# Radiola

# RA 84 A

## Documentation de base

**O 2****LISTE ILLUSTRÉE DES PIÈCES MÉCANIQUES**

Fig.1

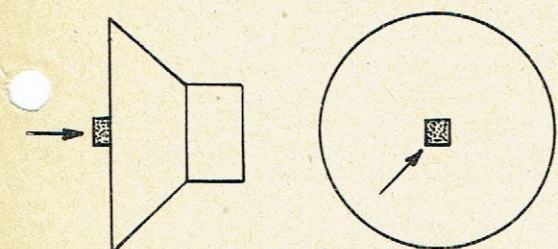
Il peut arriver dans ces appareils que la toile du haut-parleur vibre fortement lors de la reproduction des notes basses. On peut remédier à ce défaut en collant une pièce de feutre au centre de la housse du haut-parleur (voir figure 1 ci-dessous). On peut également coller une pièce de feutre sur la plaquette située derrière l'emplème (figure 2).

Il peut se produire également des vibrations lorsque

l'extrémité de l'aiguille n'appuie pas suffisamment sur la cadran. On peut facilement augmenter cette pression en cambrant légèrement les étriers de fixation de la tige de coulisse d'aiguille de façon à diminuer la distance entre la tige et le cadran. Il est bon de vérifier également que le câble est bien fixé au-dessus et non au-dessous de la vis moletée (voir figure 3).
